Notitie

Aanvulling op basis van informatieverzoek BPC

betreft: GrootHandelsgebouw Rotterdam – Weena Passage - Brandveiligheid
 datum: 21 januari 2025
 referentie: EK/EK/ /GV 1814-27-NO-002
 van: [REDACTED]

Figuur 1 Begane Grond, bestaand en nieuw

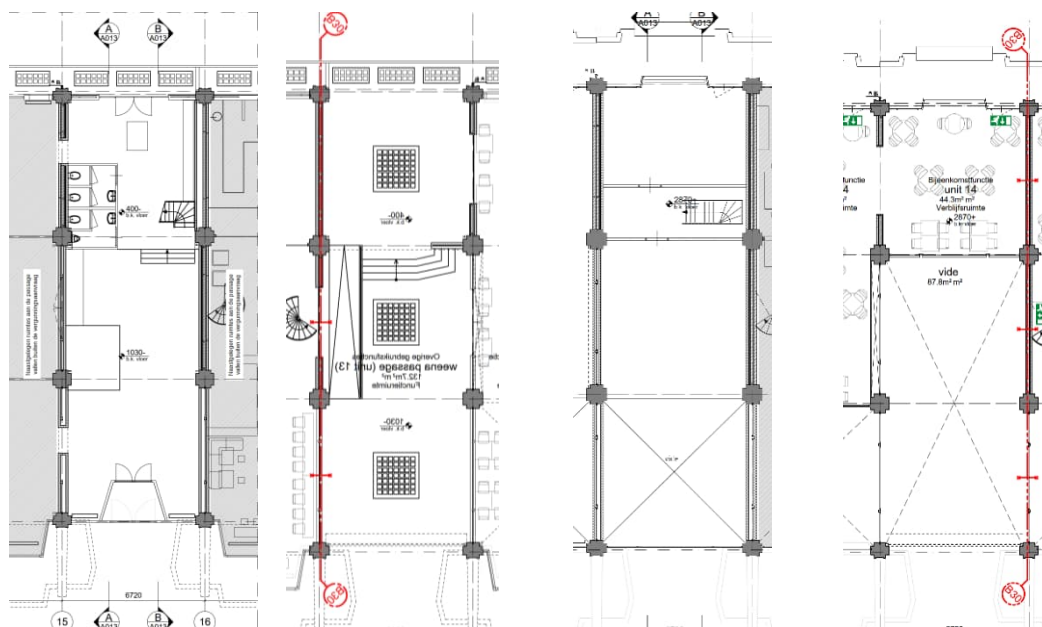
Deze notitie bevat de beoordeling van de brandveiligheid bij de geprojecteerde wijziging van de Weena-passage binnen het GrootHandelsgebouw, op de begane grond en entresolverdieping. Deze wijziging betreft het terugbrengen van de open doorgang tussen de Weena en het atrium binnen het GrootHandelsgebouw. Hiervoor wordt in 1 beuk de huidige binnenruimte op Begane grond doorbroken.

Hieronder is de bestaande en nieuwe situatie weergegeven op begane grond en entresolniveau.

Figuur 2 Nieuwe situatie met brandscheiding (rood, 30 minuten), begane grond en entresol (inclusief geprojecteerde interne wijzigingen in de aangrenzende ruimten)

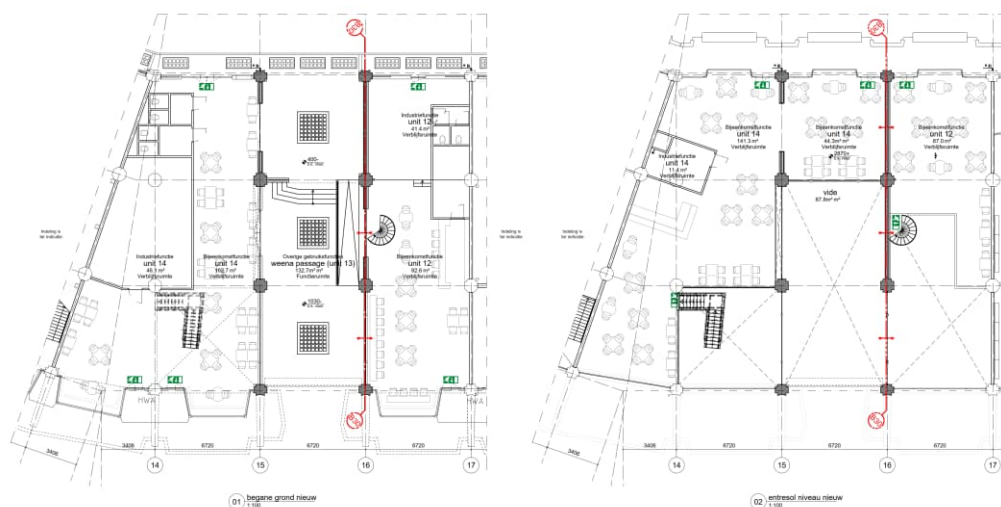
De huidige vergunde situatie, zoals beschreven in het Masterplan Brandveiligheid d.d. januari 2020, geeft de uitgangspunten weer voor de nieuwe situatie. Met de geprojecteerde doorgang wijzigt de brandcompartimentering niet. De brandwerende scheidingsconstructie op as 16 (minimaal 30 minuten) blijft gehandhaafd.

Voor nieuw te bouwen wanden en/of nieuwe beglaasde puien op deze as zal rekening gehouden dienen te worden met het criterium EW30, voor zover de passage geen inventaris of constructiedelen krijgt met een zekere mate van vuurlast. Op basis van de verkregen informatie is dat nu niet het geval. Het betreft een open verkeersgebied met stenen bestrating.

Indien alleen herstel wordt gepleegd aan de bestaande puien op as 16, mogen de kozijnen gehandhaafd blijven, indien gewenst. Wanneer de beglazing dient te worden vervangen vanwege hogere eisen aan de warmteweerstand, zal deze beglazing wel dienen te voldoen aan minimaal EW30. De ondergrens voor de te behouden constructies in deze situatie is namelijk EW20 (eisenniveau bestaande bouw).

Figuur 3 Vluchtroutes bestaande situatie, begane grond en entresol

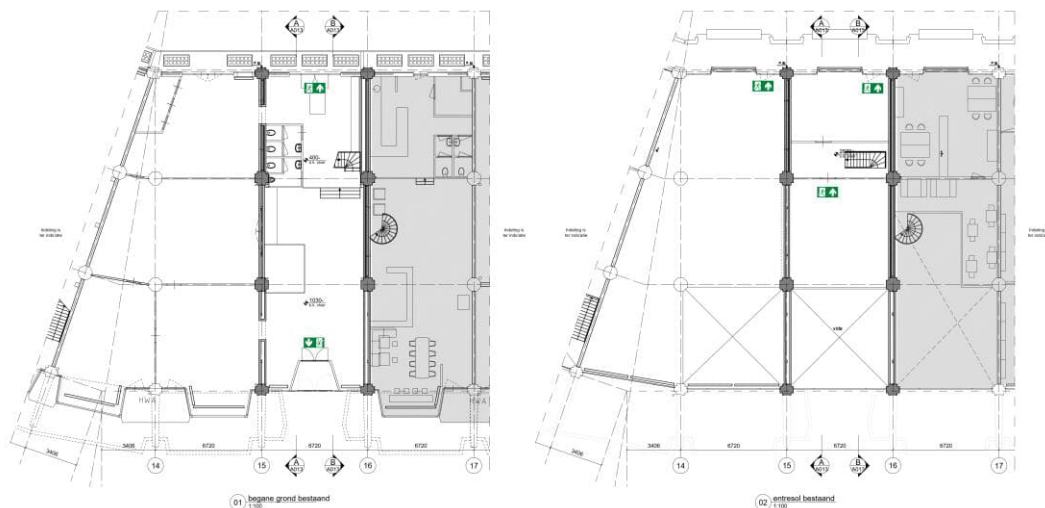
Bestaand: De huidige situatie van de passage bevat op de begane grond en entresol een gebied dat bijna geheel van de aangrenzende delen afgesloten is, met 2 aangewezen vluchtroutes, naar de Weena en het atrium. Deze routes waren dus alleen van belang voor de gebruiksfuncties op begane grond en entresol binnen dit stramien zelf (as 15-16).

Op as 15 zijn op de begane grond op een zeker moment 2 doorgangen gecreëerd. Een betreft een doorgeefluik (nabij atrium), de ander een loopdeur (nabij Weena), die niet werd gebruikt als vluchtroute. In de gebruiksmeldingstekeningen van 2019 zijn deze doorgangen niet aanwezig.

Wel is een dubbele deur geprojecteerd die met 2 voorzetwanden is dichtgezet. In de nieuwe situatie wordt deze deur weer zichtbaar, maar blijft gesloten en wordt dus ook niet als toegang of uitgang gebruikt.

Figuur 4 Vluchtroutes nieuwe situatie, begane grond en entresol

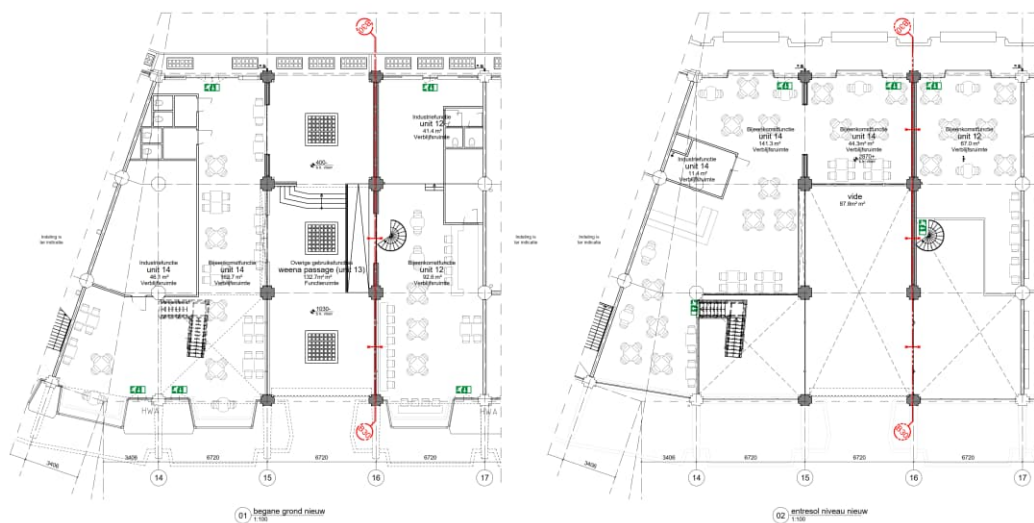
Op de entresol zal binnen tussen as 15 en 16 niet meer via de trap naar begane grond worden gevlucht, maar zal vanaf de geprojecteerde vloer direct naar de galerij aan atriumzijde of richting de aangrenzende ruimte kunnen worden gevlucht (in directe verbinding) en (vandaaruit) naar de galerij aan de achterzijde. De huidige geprojecteerde vluchtroutes op begane grond- en entresolniveau volstaan voor de nieuwe situatie.

De enige vluchtroute vanuit de aangrenzende ruimte, ten westen van as 15, is geprojecteerd richting het atrium (op BG en entresol). De 2 aparte loopdeuren op BG richting Weena waren daar niet aangemerkt als vluchtroute. Hier zijn in de huidige situatie ook geen vluchtrouteaanduidingen aanwezig. Het gebruik van deze ruimte is ook niet apart gedefinieerd.

In de nabije toekomst zal deze ruimte (BG + Entresol, met interne trap) worden gebruikt als restaurant (buiten deze vergunningsaanvraag, wel aangegeven op tekening, zien onderstaande afbeeldingen). Hierbij zal op de BG ook een VRA worden geprojecteerd richting de Weena. Zodoende ontstaan sowieso afdoende vluchtmogelijkheden en vluchtcapaciteit vanuit het passagedeel. Voor de nieuwe functie ten westen van as 15 wordt het personen-aantal dat is gewenst voor het restaurant afgestemd op de bouwkundige voorzieningen.
